TECHNISCHE MITTEILUNG NR. 3

Betrifft: Stratos II e, alle Werknummern
hier: Feststellknebel für Höhenrudertrimmung

Technische Mitteilung Nr. 5

Betrifft: hfl-stratos IIe , alle Werknummern
hier: Treibstoffversorgung

Maßstab			
					Datum	Name		Motorträger	
⑥	Ø8 → Ø8,5			Bearb.	2.8.86	HFL			
⑤	184 → 235			Gepr.					
④	103 → 98			Norm					
③	Bohrung Ø 12							HFL-02-05-001	
②	80 → 103								
①	315 → 310								
Zust.	Änderung	Datum	Name					Blatt 1	
								4 Bl.	
Bestell-Nr. 643 311 80185 g1qm

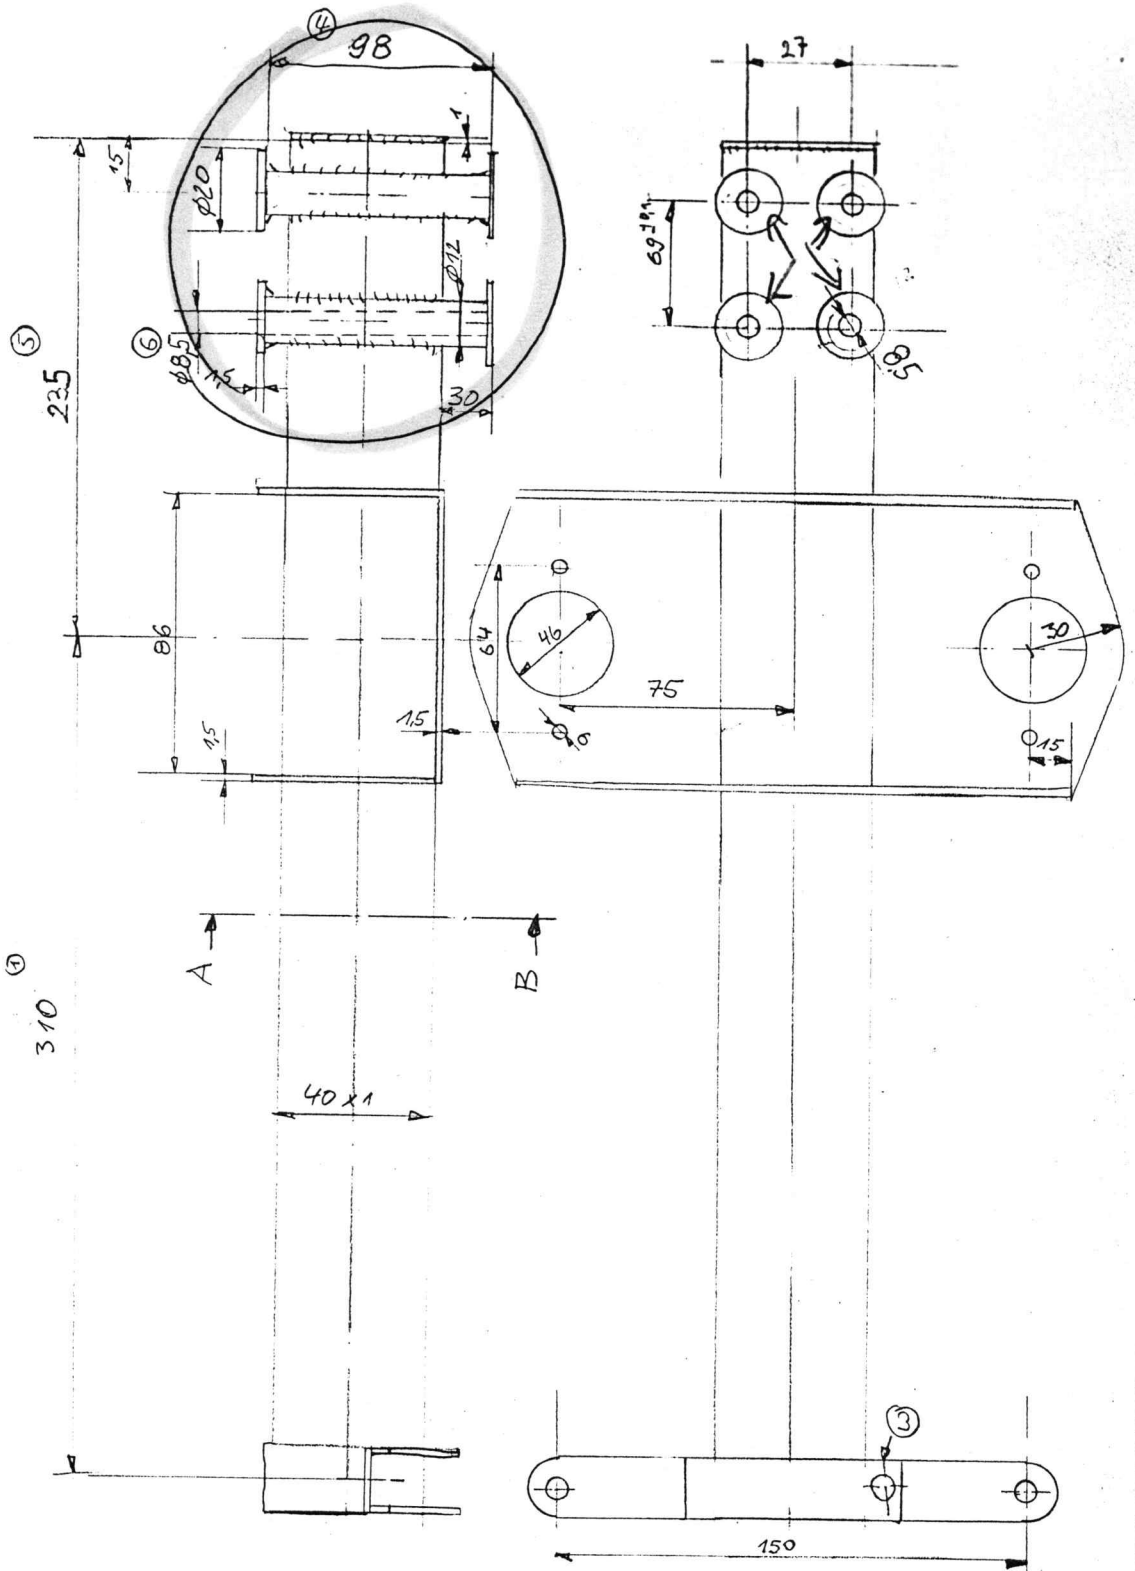
Es wurde ein Fall bekannt, bei dem Risse im Motoraufhängungsbereich des Motorträgers auftraten.

1. genaue Kontrolle vor jedem Start

2. Ausbau des Motorträgers und zwecks Verstärkung des Motoraufhängungsbereichs senden an:

HFL-02-03-018/1

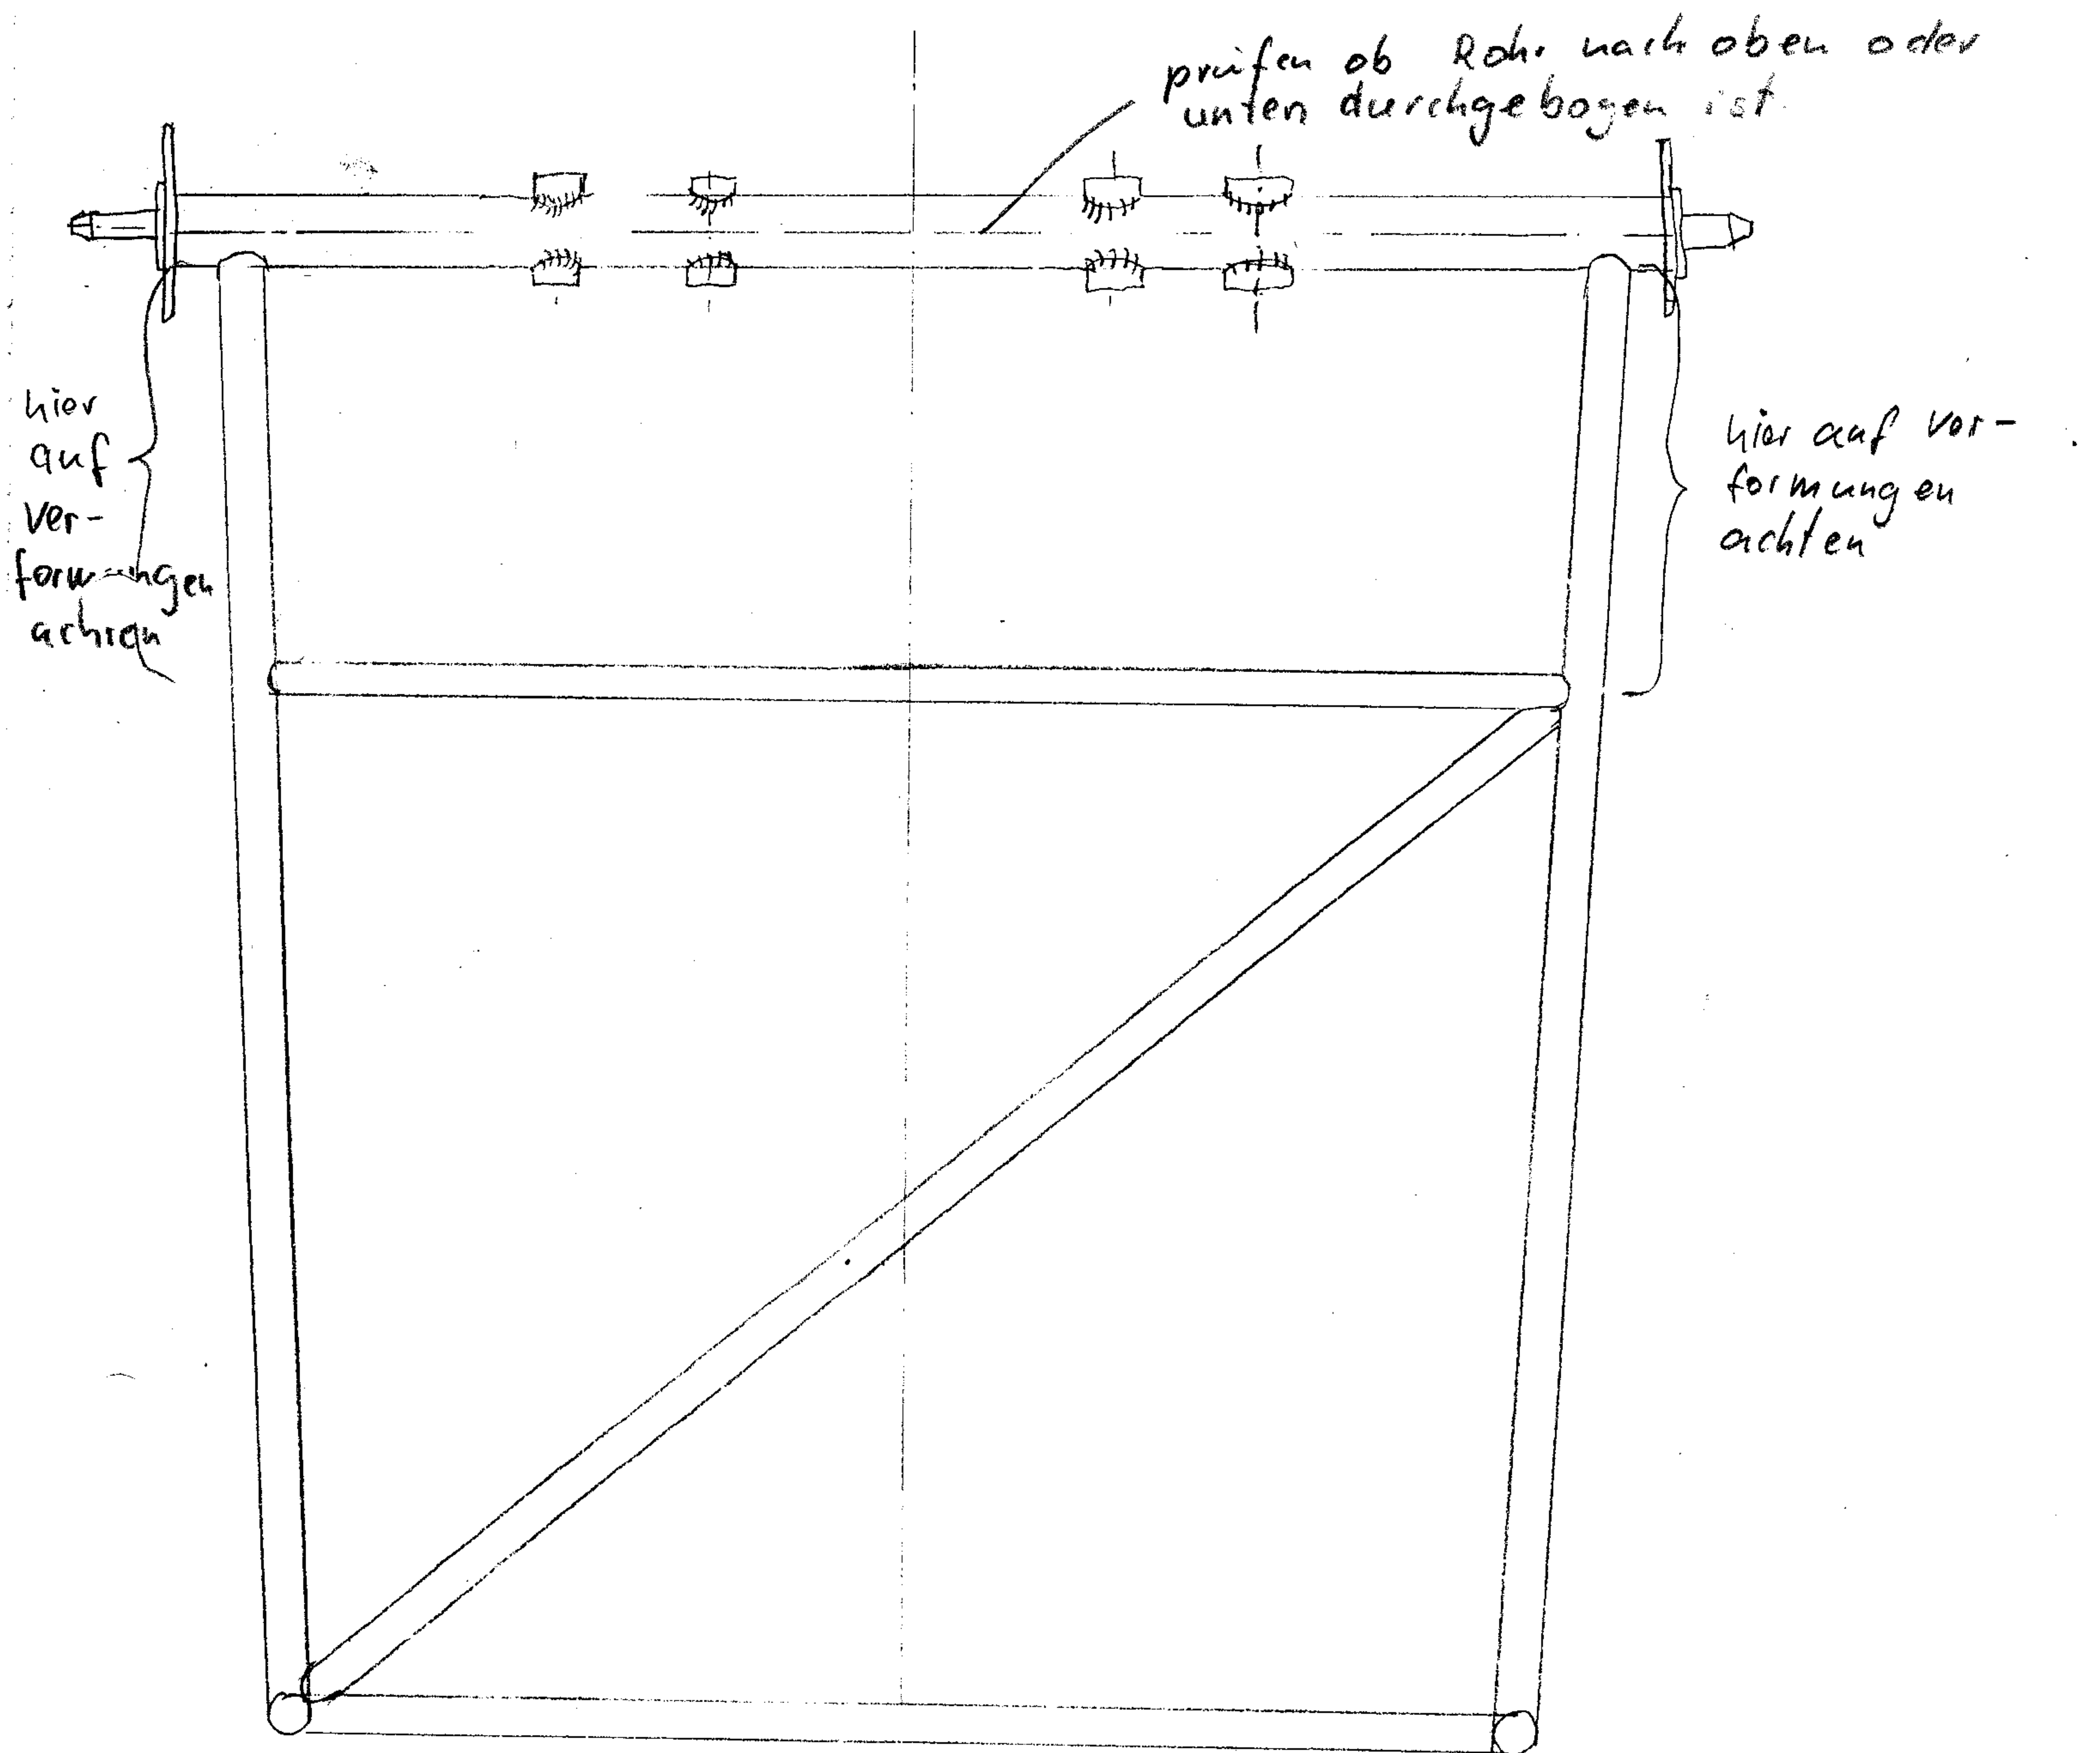
Anlaß: Bei einem hfl-stratos IIe traten am Stahlrohrumpf im Bereich des hinteren Flügelanschlusses Verformungen bzw. Risse auf, deren Ursache nicht eindeutig auf Überlastung zurückzuführen sind.

Maßnahmen: 1. Kontrolle des Stahlrohrgerüsts im Bereich der hinteren Flügelaufhängung.
Verformungen sind leicht an Faltenbildung in der Bespannung zu erkennen
2. Verstärkung des Stahlrohrgerüsts im Bereich der hinteren Flügelaufhängung, siehe Zeichnung hfl-02-03-018/

Wenn Risse oder Verformungen festgestellt werden, ist der Flugbetrieb sofort einzustellen und Maßnahme 2 durchzuführen. Hersteller kontaktieren.

HFL-03-03-054

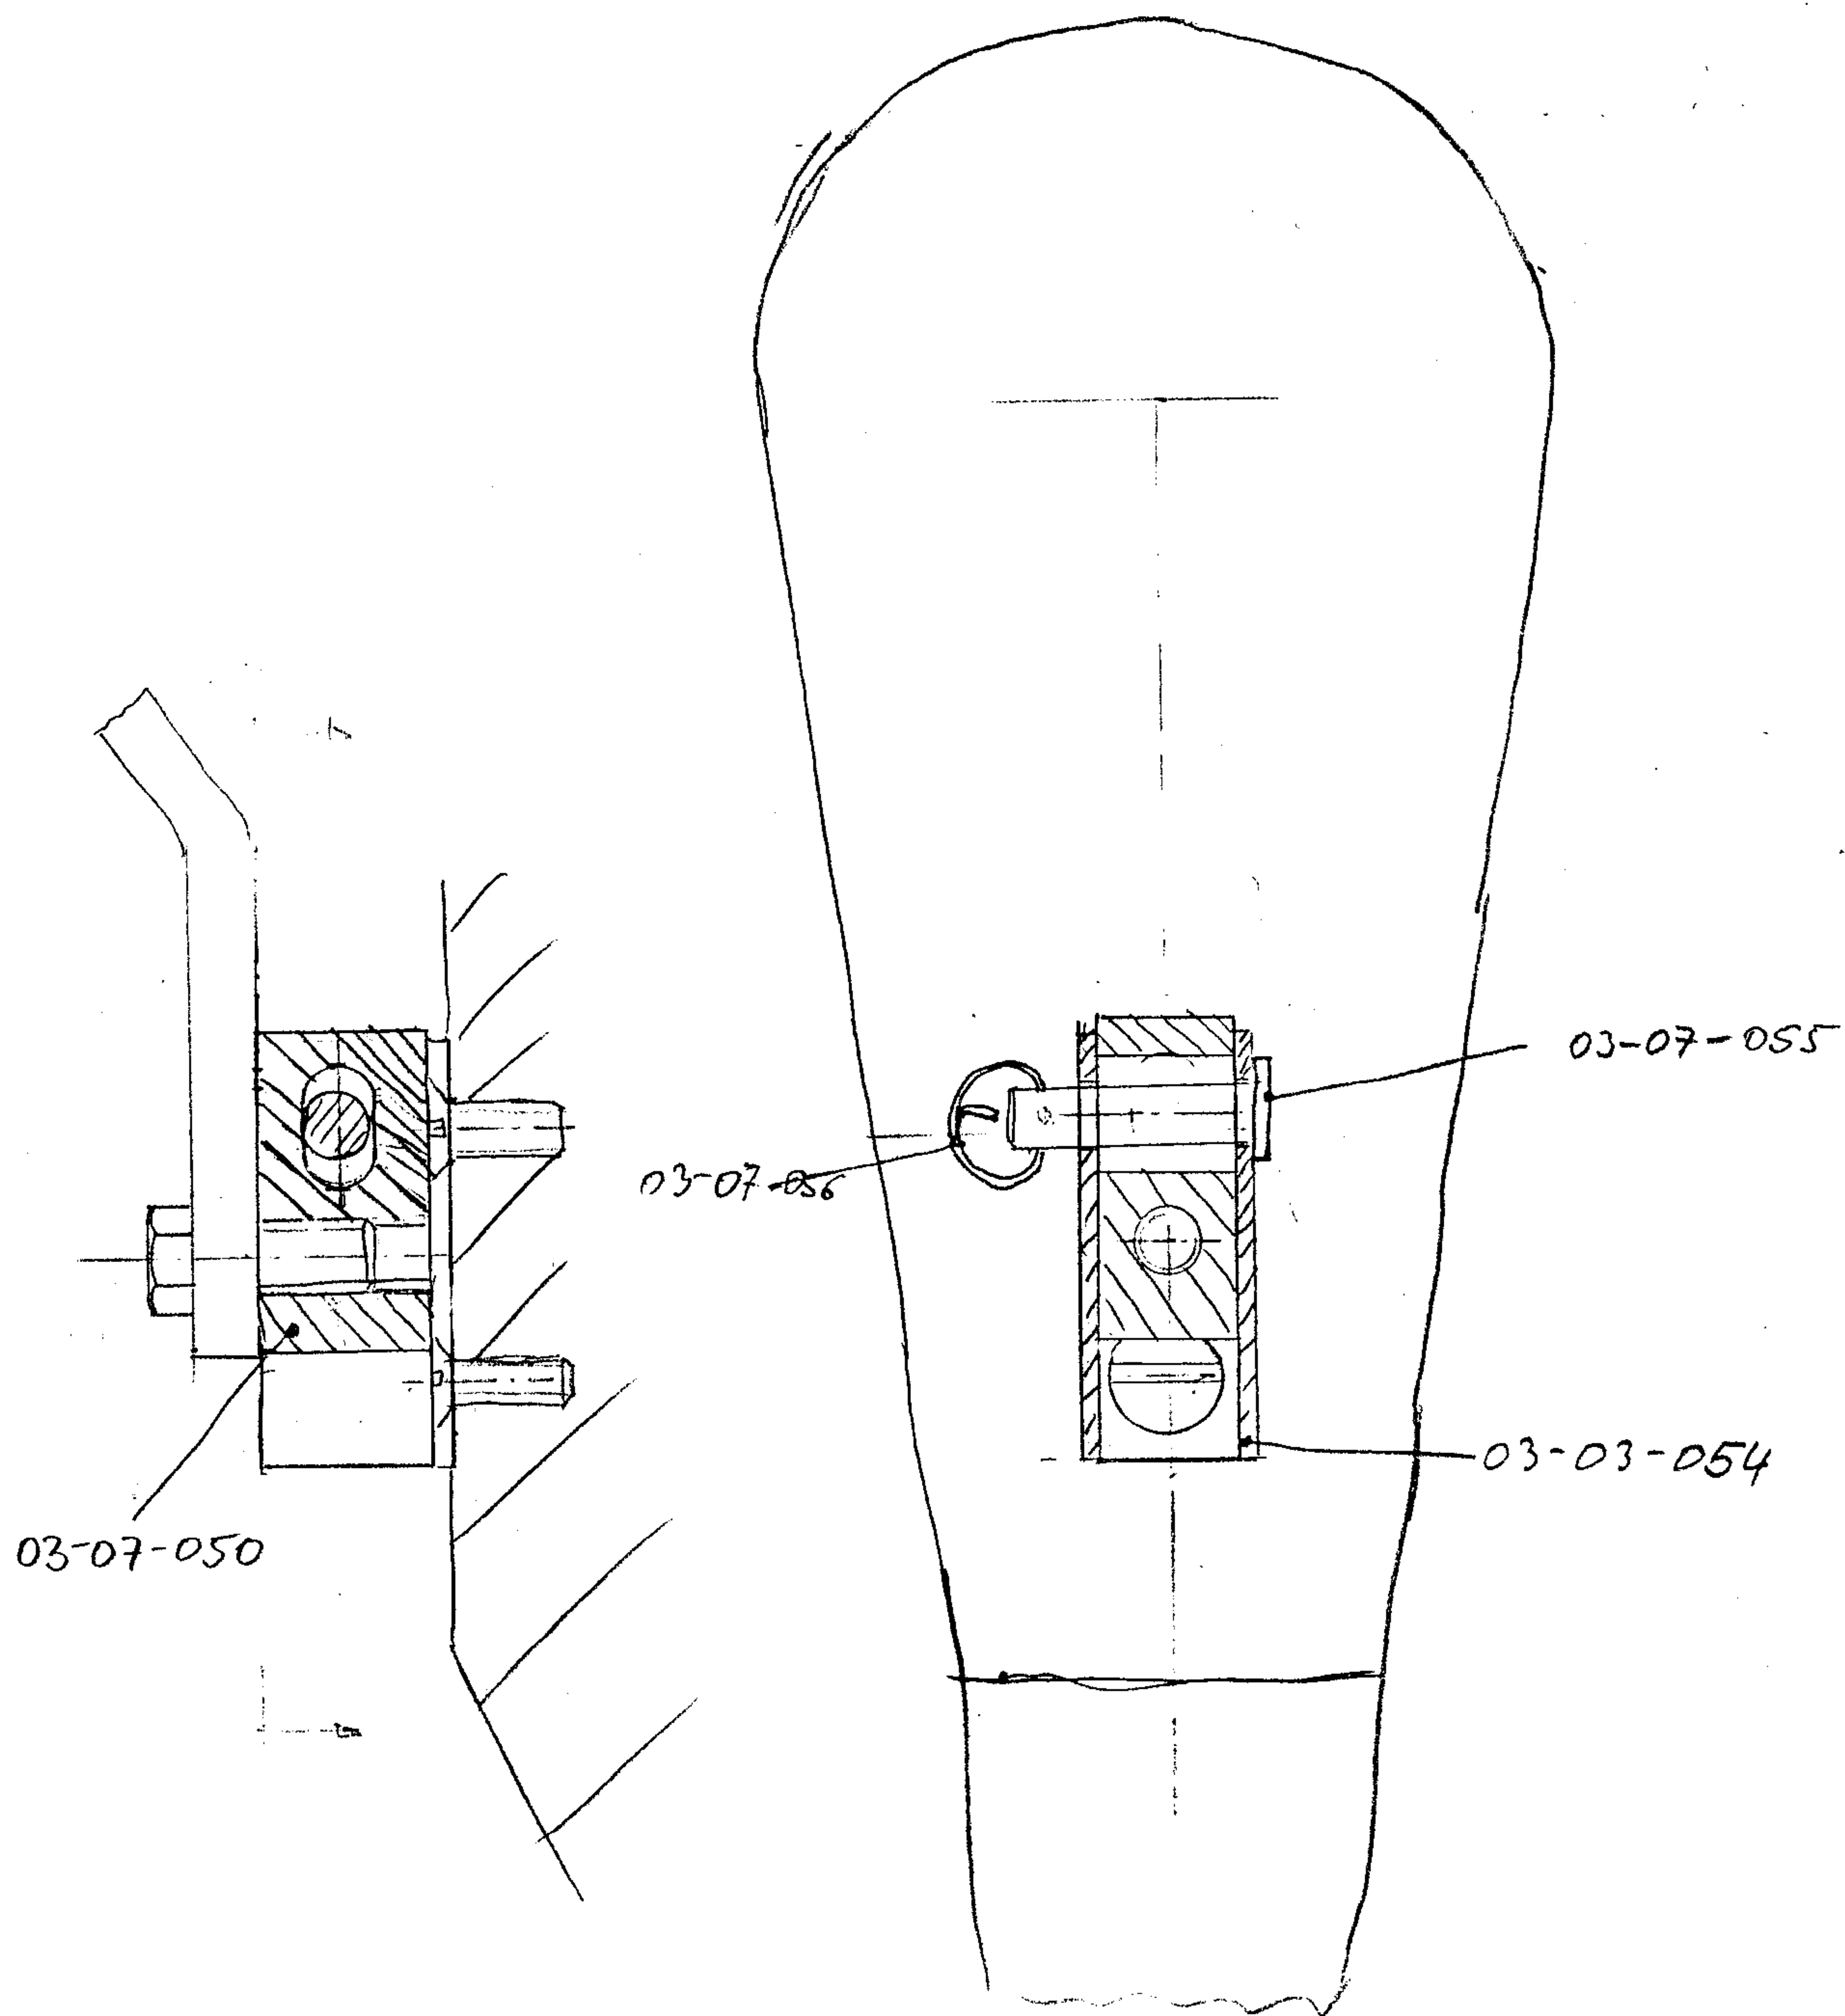
Anlaß: Aufgrund eines Flugunfalls besteht der Verdacht, daß sich die Winkelgelenke in der Steuerung (Schnappverschlüsse) des Seitenruders gelöst haben. Dadurch kann ein Seitenruderflattern angeregt worden sein, welches dann so starke Verformungen des Leitwerks-träger- Höhenleitwerksverbandes zur Folge hatte, daß sich der Höhenruderantrieb (Kulissenstein) aus der Führungsschiene herausgearbeitet hat.

2) die kulissenstein- Führungsschiene Kombination des Höhenruderantriebes ist gegen eine geänderte Auszutauschen. Bei Flugzeugen mit gefräster Führungsschiene bzw. mit geschweißter Schiene aber Schenkel-länge kleiner als 15 mm muß Schiene (03-03-054) und Kulissenstein (03-07-050) ausgetauscht werden. Wenn die installierte Schiene den Abmessungen der in der Zeichnung 03-03-054 dargestellten entspricht, so muß nur der Kulissenstein ausgetauscht werden. Die Bohrung 6,5 mm kann nachträglich angebracht werden. Im montierten Zustand wird dann der Höhenruderantrieb mit einem ~~Clickpin~~ ^{Splitbolzen} gesichert.
